ITINERARIO NAPOLI – BARI RADDOPPIO TRATTA CANCELLO-BENEVENTO II LOTTO FUNZIONALE FRASSO TELESINO – VITULANO 1° LOTTO FUNZIONALE FRASSO TELESINO – TELESE

Relazione Tecnica Perizia Differenziale. Variante VI03

VI03 –PONTE MORTALE dal km 18+640.36 al km 18+658.77

Fig. 1 VI03 - PROSPETTO PARATIE PD

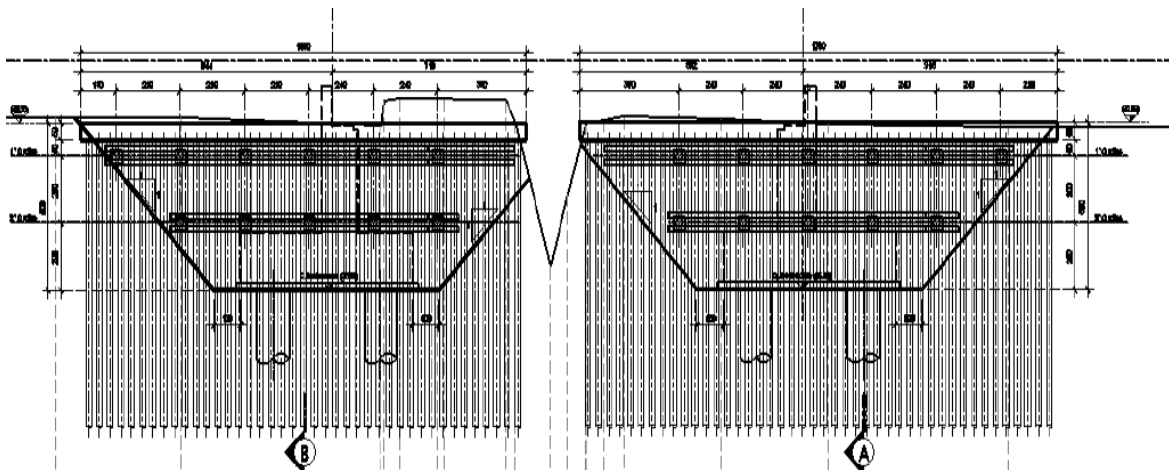
Per il sostegno degli scavi di fondazione il progetto definitivo prevede una paratia in corrispondenza di ognuna delle due spalle con 2 ordini di tiranti, L'asse paratia è a 3 metri dall'asse binario.

Fig. 2 VI03 - SEZIONE TRASVERSALE PARATIE PD

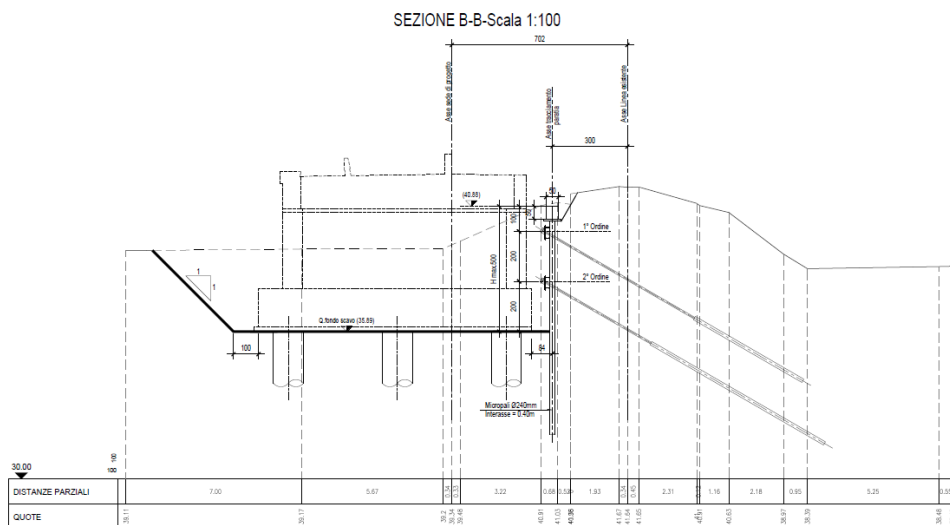
Gli scavi di fondazione sono profilati con pendenze $h/b=1/1$.

Fig. 3 VI03 - Pianta scavi di PD con rilievo celerimetrico di dettaglio di PE

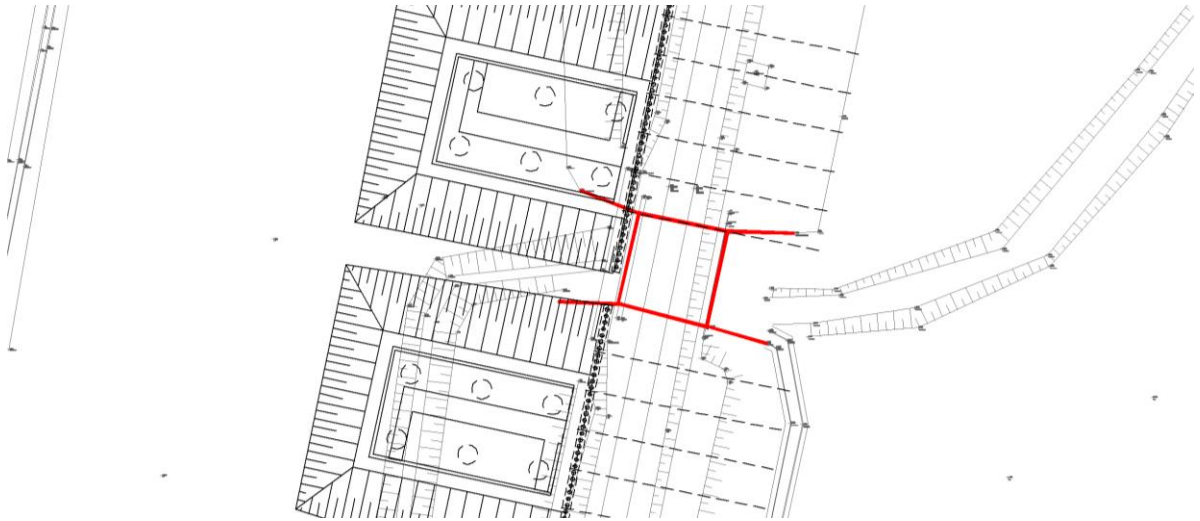
Dal rilievo celerimetrico di dettaglio è emerso inoltre una interferenza tra le opere di sostegno e il manufatto al di sotto della linea esistente.

Tale nuova circostanza è illustrata nella figura seguente.

Per tale motivo è stata prevista una traslazione del viadotto di due metri verso le progressive maggiori per centrare la campata in asse al manufatto ed evitare che la fondazione della spalla interferisca con il muro d'ala. Tale ipotesi permette inoltre di intubare provvisoriamente il fosso esistente senza interferire con gli scavi da eseguire.

Figura 4: Verifica di stabilità globale con $H/B=1/1$

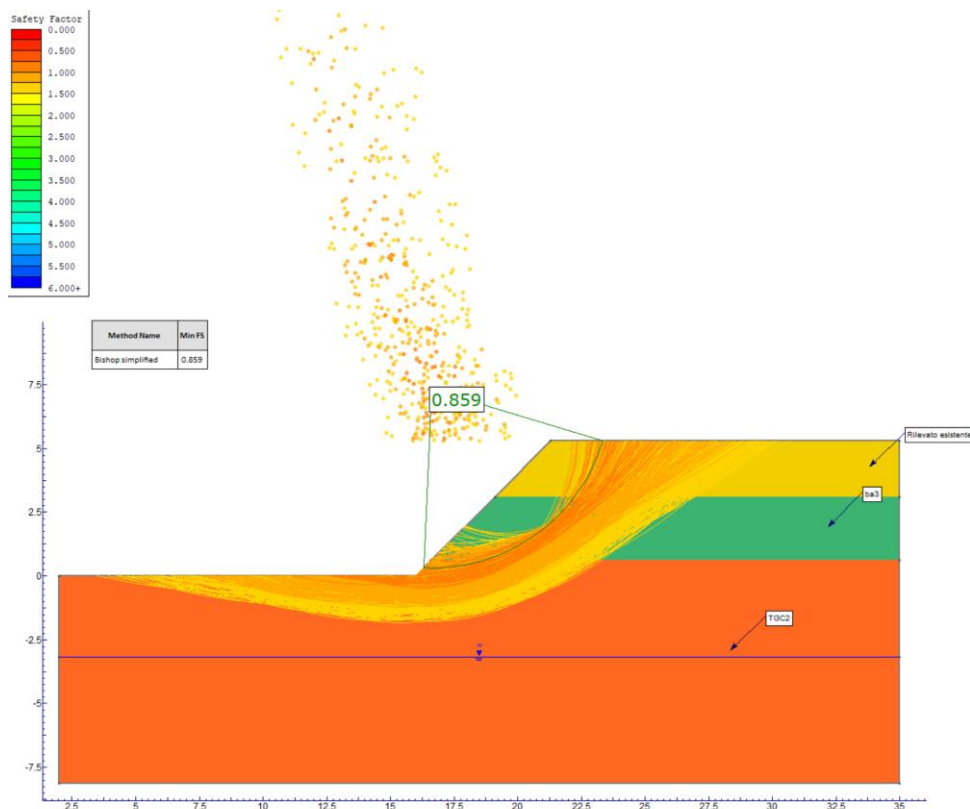
Gli scavi di fondazione raggiungono altezze di circa 6 metri in fregio alla linea esistente in esercizio (e quindi interessano anche i terreni del rilevato esistente). Con la profilatura di PD ($h/b=1/1$) le verifiche di stabilità di questi scavi non sono garantite.

I risultati di queste verifiche sono riportati nello schema seguente. Il coefficiente di 0.86 non è accettabile anche se relativo a opere di carattere temporaneo.

E' stato necessario quindi riprofilare gli scavi con pendenza $h/b=2/3$, con la conseguenza di un allungamento dello sviluppo della paratia a difesa del rilevato ferroviario.
